改正の概要

【公布：令和2年12月7日 施行：令和4年1月1日】

建築物の瓦屋根に係る基準について、ガイドライン工法を踏まえて告示基準を改正

① 緊結箇所

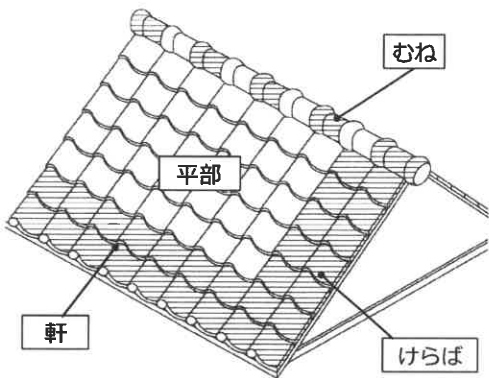
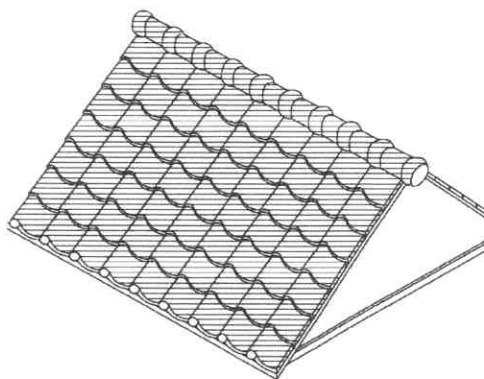
改正前

軒、けらば：端部から2枚までの瓦
むね：1枚おきの瓦

改正後

軒、けらば、むね、平部：全ての瓦

② 緊結方法

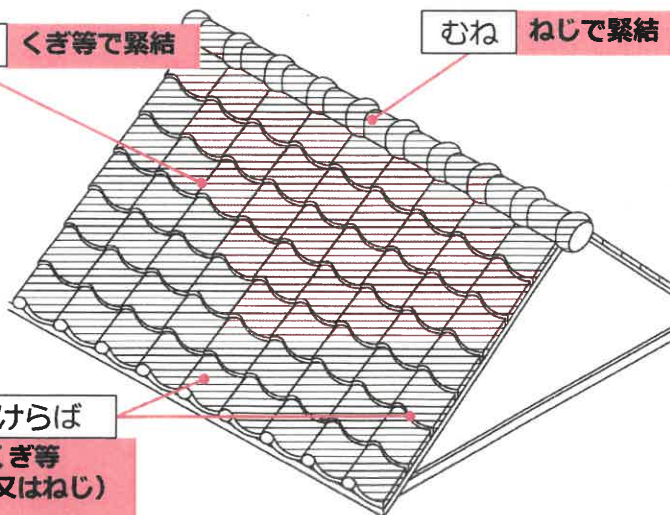
改正前

銅線、鉄線、くぎ等で緊結

改正後

瓦の種類、部位、基準風速に応じた緊結方法を規定

■ 部位別の緊結方法

平部 くぎ等で緊結

むね ねじで緊結

軒・けらば
3本のくぎ等
(くぎ又はねじ)
で緊結

緊結強度は銅線、鉄線<くぎ<ねじ
